質 疑 回 答 書

吹田市立目俵市民体育館受変電設備改修工事

質 疑 事 項 (図面番号: E-04 番 仕様書: 頁 設計図書: 頁)

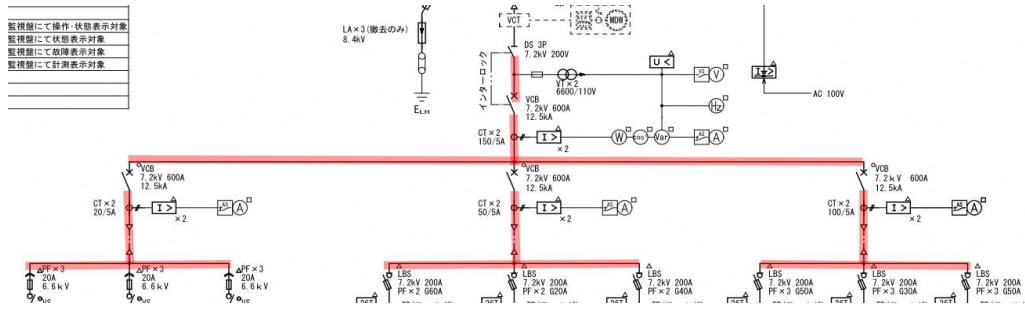
本工事では 赤色にぬった箇所が太線となっていますが、これらの配線は更新対象でしょうか。対象でしたら既存の配線と新設の配線の詳細を教えてください。

赤字の配線は更新対象です。

これらは既存、新設共KIP電線です。
(電線の断面積については14mm², 22mm², 38mm²で想定しています)
